改善箇所説明図

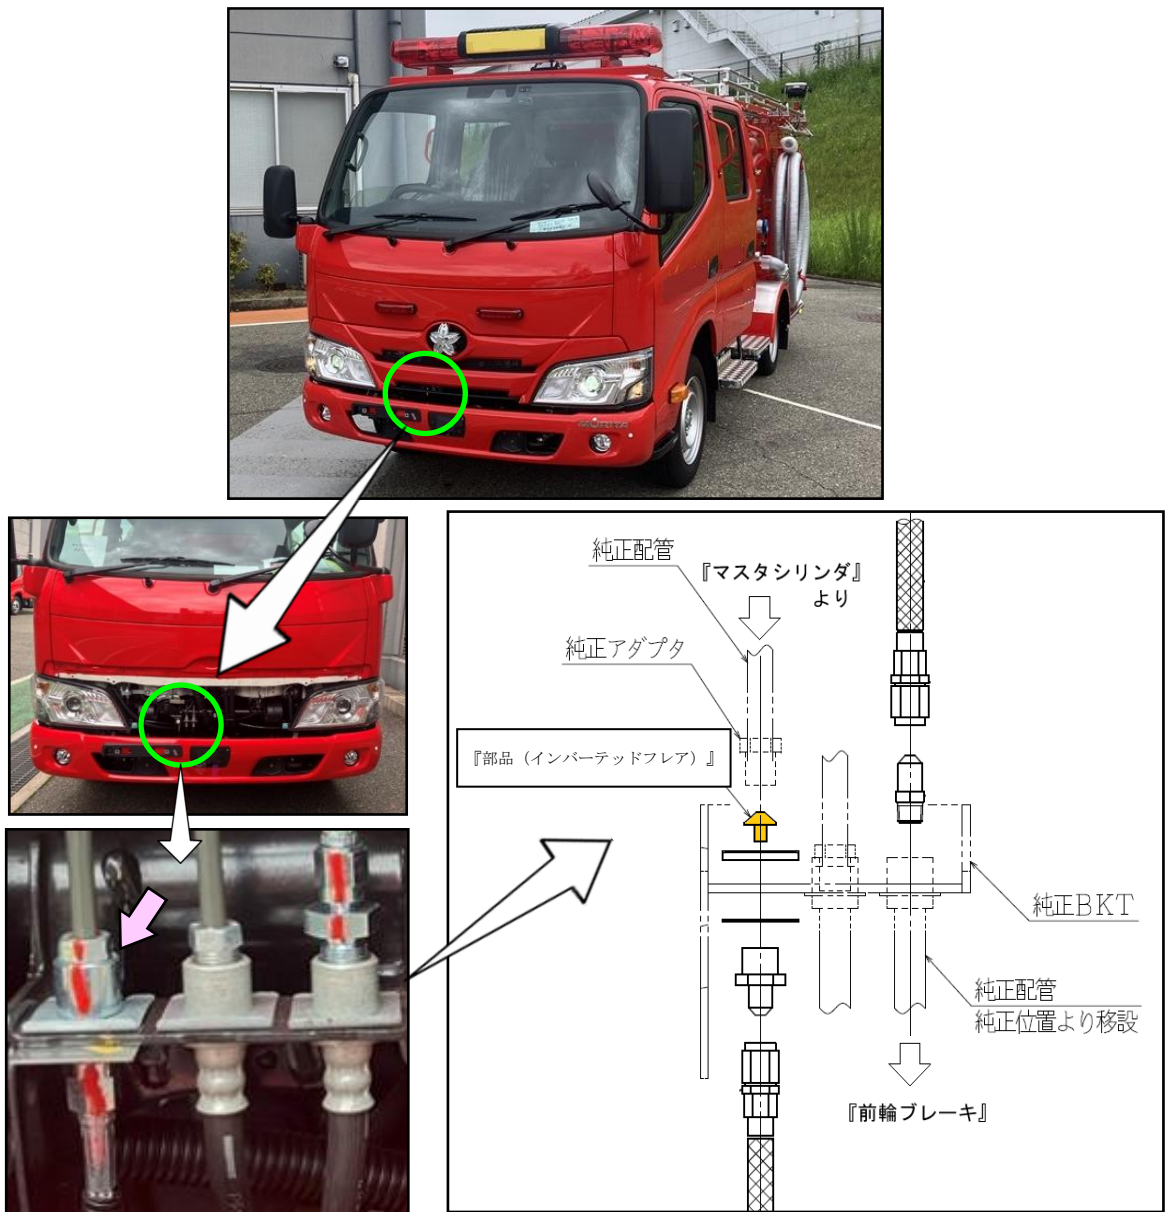
基準不適合発生箇所： ←

消防ポンプ自動車のブレーキ配管において、消防ポンプを駆動する際に前輪用ブレーキ圧力を保持させる作業補助制動装置（ブレーキラインロック装置）の分岐配管接続部の部品が組み付けられていないものがある。そのため、当該接続部の密閉性が保持できず、ブレーキフルードが漏れ、そのまま使用を続けると、ブレーキ警告灯が点灯し、最悪の場合、制動力が低下するおそれがある。

注： は、改善取付部品を示す。

全車両、分岐配管接続部を点検し、部品が組み付けられていない場合は新品を取り付ける。

分岐配管接続部に『黄色』マーキングを施工する。
